# Správa a údržba silnic Ústeckého kraje, příspěvková organizace Ruská 260, 417 03 Dubí 3

Vaše značka	Naše značka	Vyřizuje	Telefon	Datum
	03-198-V-1	Belák Štěpán	412 519 785	31. července 2019
		<a href="mailto:belak.dc@susuk.cz">belak.dc@susuk.cz</a>	737 562 092

## „Rekonstrukce kanalizace a vodovodu v ul. Tovární a z části zasahující do silnice Vítězství č. II/261- vyjádření.

#### Schema:

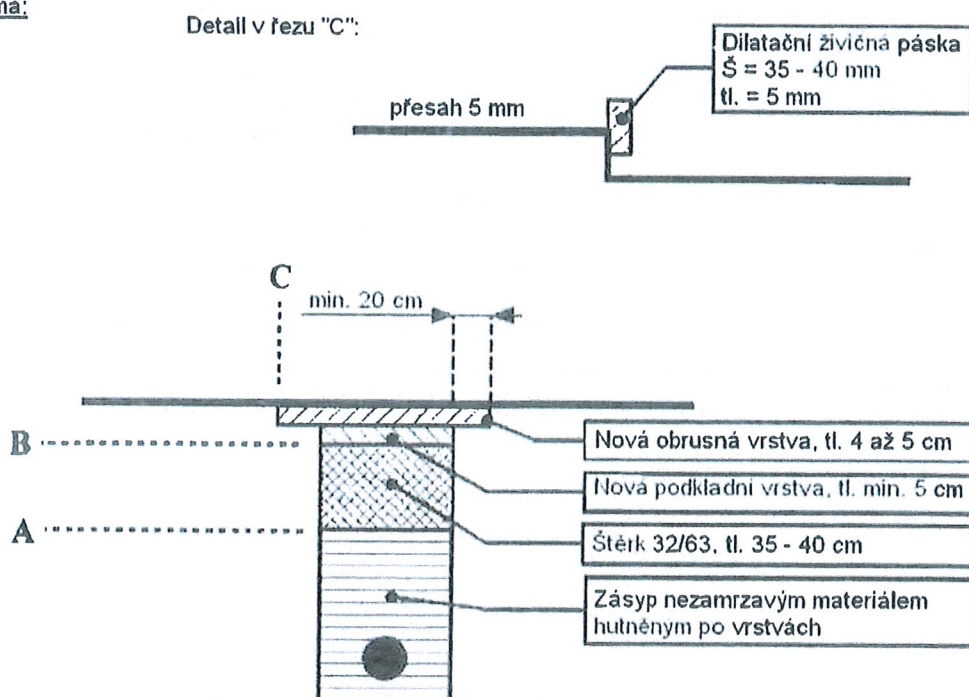
1. Zásyp rýhy musí být proveden nenamrzavým materiálem. Původní materiál z výkopu nesmí být pro zásyp použit.
2. Zásypový materiál musí být hutněn po vrstvách nejvýše takové tloušťky, aby na rozhraní vrstev „A“ (viz. Schéma) bylo dosahováno modulu pružnosti min. 45 MPa.
3. Štěrková vrstva o tloušťce 35 – 40 cm mezi rozhraním vrstev „A“ a „B“ musí být zhutněna tak, aby na jejím povrchu – rozhraní „B“ – nebyly znát stopy po hutnění technice. Povrch zhutněné vrstvy musí být zasypán suchou drtí frakce 4 – 22 mm nebo kamenným prachem 0 – 4 mm.
4. Na rozhraní vrstev „B“ musí být dosaženo modulu pružnosti min. 90 MPa.

Bezprostředně před pokládkou nové obrusné (krycí) vrstvy bude ve stávajícím krytu proveden svislý řez ve vzdálenosti min. 20 cm vně od hran výkopu na hloubku budoucí obrusné vrstvy. Tímto řezem vznikne svislá spára „C“ pro napojení nové obrusné vrstvy (viz. Schéma), která musí být bezprostředně před její pokládkou ošetřena dilatační živičnou páskou.

2. V rámci obnovy krytu se provede odfrézování obrusné vrstvy AB do hloubky 50 mm a v místě napojení na stávající kryt bude proveden svislý řez na hloubku budoucí obrusné vrstvy. Tímto řezem vznikne svislá spára „C“ sloužící pro napojení původního a nového krytu (viz. Schéma), která musí být bezprostředně před pokládkou obrusné (krycí) vrstvy ošetřena dilatační živičnou páskou.
